Mission régionale d'autorité environnementale

**Avis sur le projet d'exploitation
du parc éolien des Côtes de Champagne Sud
sur les communes de Saint-Amand-sur-Fion, Lisse-en-
Champagne, Vanault-le-Châtel et Bassu (51)
porté par la société SFE Parc éolien des Côtes de
Champagne Sud**

N° réception portail : 022156/AP

Illustration 4 : Contexte éolien – juin 2025

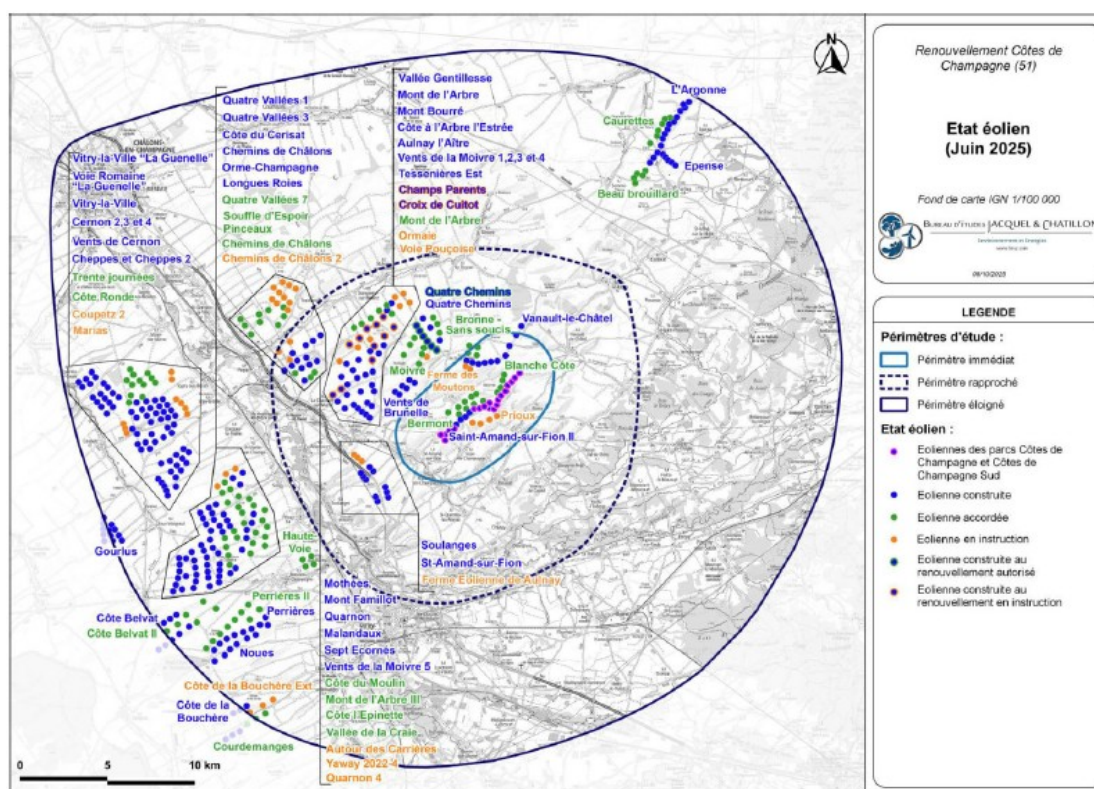
Au total, 94 demandes de projets éoliens ont été recensées dans l'aire d'étude éloignée du projet (rayon de 20 km) dont 47 projets éoliens « *construits/en service* », 23 projets éoliens « *autorisés* » et 11 projets éoliens « *en instruction* », ce qui représente au total 279 éoliennes en exploitation, auxquelles s'ajouteront 124 éoliennes autorisées et un potentiel de 46 éoliennes supplémentaires en cours d'instruction, sous réserve de validation de ces projets. L'étude d'impact souligne une situation de saturation du territoire en termes d'équipement éolien (Cf. illustration n°5).

À l'échelle du périmètre rapproché (5 km), la pression est également significative avec 52 mâts en fonctionnement, 41 autorisés et 7 en cours d'instruction, ce qui conforte l'analyse d'un environnement fortement affecté par l'éolien, tant du point de vue spatial que paysager.

La multiplication des projets conduit à une artificialisation cumulative non négligeable des espaces agricoles, notamment dans un contexte de grande culture intensive. Cette artificialisation est susceptible d'induire des perturbations fonctionnelles pour les espèces inféodées aux milieux ouverts agricoles, telles que le Busard Saint-Martin ou l'Alouette des champs, *via* des effets de fragmentation des habitats, de dérangement en période de reproduction ou de modification des ressources alimentaires. La superficie cumulée balayée par les pales des aérogénérateurs en fonctionnement ou projetés constitue une source de risque avérée de mortalité par collision, renforcé en période migratoire ou dans les contextes météorologiques défavorables (basse visibilité, vents porteurs).

L'Ae recommande à l'exploitant de prendre en compte, pour l'étude des effets cumulés en termes de mortalité des espèces volantes, les analyses des suivis environnementaux réalisés sur les parcs éoliens voisins et de les présenter dans son dossier.

Illustration 5 : Diagramme d'encerclement respectivement autour du hameau de Bronne et de la ferme des Maigneux

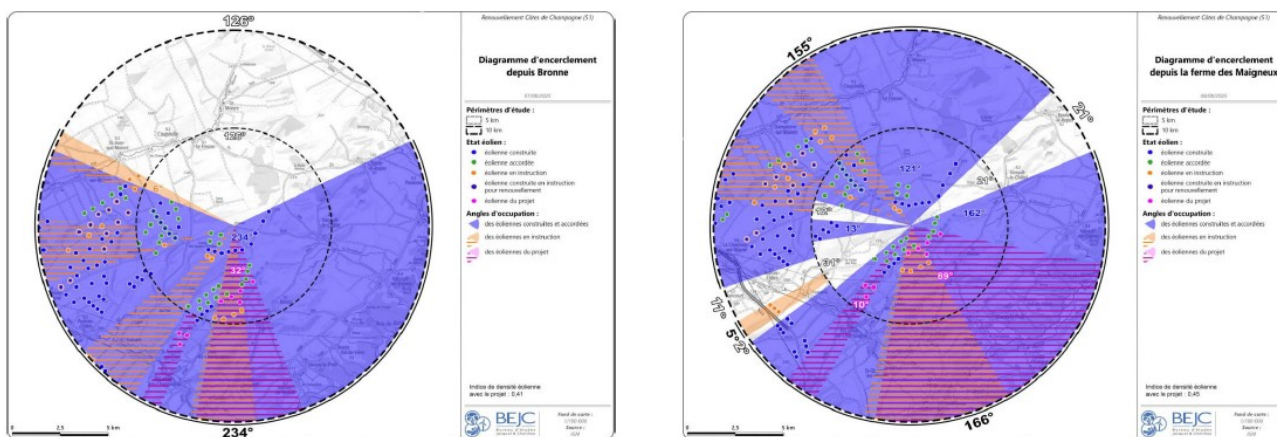
Concernant l'indice d'espace de respiration, les lieux de vie suivants ont un indice de respiration inférieur à 160° entre 0 et 10 km :

- la ferme des Maigneux : indice de respiration de 21° ;
- le village de La Cense des Prés : indice de respiration est de 45° ;
- le hameau de Bronne : indice de respiration de 126° ;
- le village de Saint-Amand-sur-Fion : indice de respiration de 133°.

Selon l'étude, les plus grands angles de respiration sont conservés entre la situation avec les parcs initiaux et la situation avec le projet de renouvellement, excepté pour Saint-Amand-sur-Fion où l'angle est un peu réduit. Pour la ferme des Maigneux et La Cense des Prés, leur indice d'espace de respiration est inférieur à l'angle de 60°. L'étude précise que c'est déjà le cas avec les 2 parcs initiaux.

L'Ae recommande à l'exploitant de reconsidérer la position de ses éoliennes de façon à ne pas aggraver la saturation existante.
